ABSOLUCION DE CONSULTAS
LPN 003-2022-ANA-PGIRH-BM
SUMINISTRO, INSTALACIÓN DE FLUJÓMETROS Y SISTEMAS DE TELEMETRÍA EN LOS
ÁMBITOS DE ICA Y TACNA

Equipo Electromagnético:

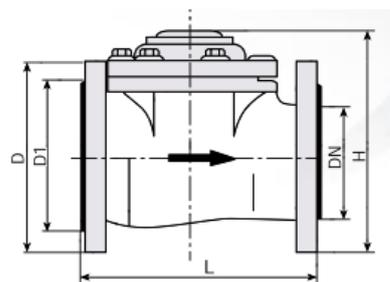
4. Planos o Diseños	No se dispone de planos de las dimensiones medidas, espesor	Favor de proporcionar los planos con todos los detalles, medidas, dimensiones etc de los

agujeros de las bridas de empalme de los tubos para integrar correctamente los caudalímetros

Se entregará el expediente a la empresa que ganadora antes de la firma del Contrato. Se reitera que el servicio correspondiente al lote 1 y 3, consiste solo en el remplazo de un flujo metro preexistente (ver anexo XX) e implementar el sistema de telemetría. Con respecto lote 3, la entidad se responsabiliza de que los flujómetros tengan la salida de pulsos para adquisición de la medición.

El postor debe considerar las siguientes características necesarias para los flujómetros y su instalación:

DN	Pulg.	6"	8"	10"
	mm	150	200	250
L-Longitud (mm)		300	350	450

Con respecto a los equipos que no cumplan las longitudes establecidas, el postor debe asumir los costos de adaptación.
